SAMRÅDSREDOGÖRELSE GRANSKNINGSHANDLING

Detaljplan för på- och ombyggnation av parkeringshus till bostadsbebyggelse samt ny stationär sopsug på fastigheterna ARTILLERISTEN 5, SKVADRONEN 9, 10, 11 och 12 i Rissne

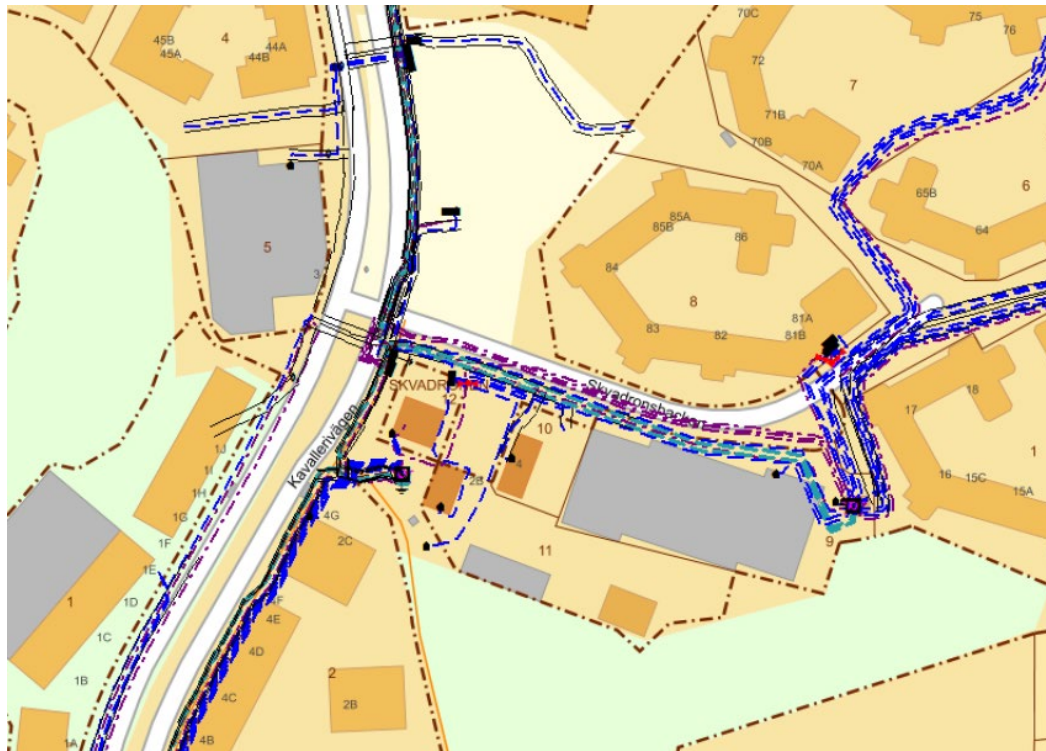
Skanova har markförlagda opto-/teleanläggningar och en telenod inom detaljplaneområdet.

Om så önskas kan ledningarna skickas digitalt i dwg-format för att infogas på plankartan. Kontakta <https://www.ledningskollen.se>

Planförslaget innebär att befintlig telestation rivs och att en ny telestation byggs ihop med sopsugsterminalen. Befintliga teleledningarna föreslås läggas om mellan den nya telestationen och Skvadronsbacken.

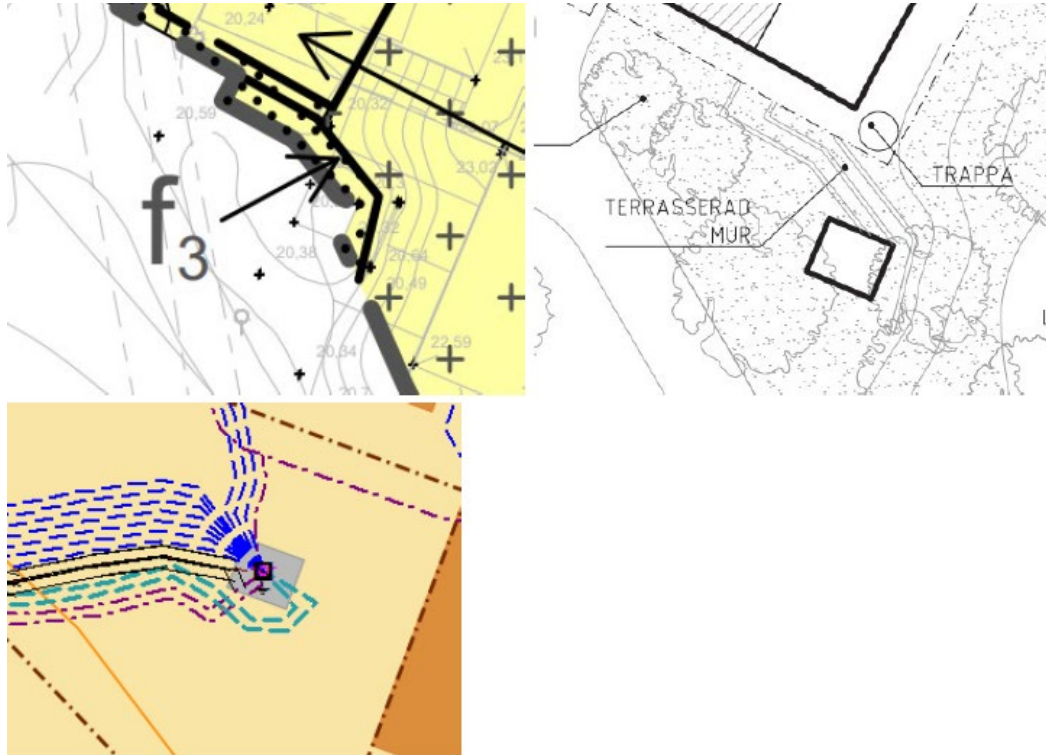
Vattenfall Eldistribution AB har elnätanläggningar inom område och inom närområde för aktuell detaljplan bestående av 24 kV markkabel, turkos streckad linje i karta nedan, 24 kV nätstation, svart kvadrat, signalkabel, lila punkt- och streckad linje, 0,4 kV markkabel, mörkblå streckad linje samt kabelskåp, svart rektangel. Elnätanläggningarnas läge i kartan är ungefärligt.

Representant från Vattenfall Eldistribution har haft kontakt med planhandläggare och förslaget är att befintlig nätstation kommer byggas till en större nätstation (trippelestation). Storleken på E-området i plankartan mäts till att vara 48 kvm och det bedöms som godkänt. Det stämmer även att befintliga markkablar kommer samförläggas med andra ledningsägare längs Skvadronsbacken. Vattenfall Eldistribution vill säkerställa att dessa markkablar får ett byggnadsfritt avstånd om minst 2 meter.

I plankartan tillåts byggnader nära befintlig nätstation i väster. Någon byggnad får inte placeras på ett närmare avstånd än 5 meter från nätstationen.

Planförslaget justeras så att nya byggnader inte inkräktar på nätstationens skyddszon, vilket säkerställs med planbestämmelser i plankartan. Efter överenskommelse med Vattenfall tillåts dock utrymningstrapphus inom skyddszon.
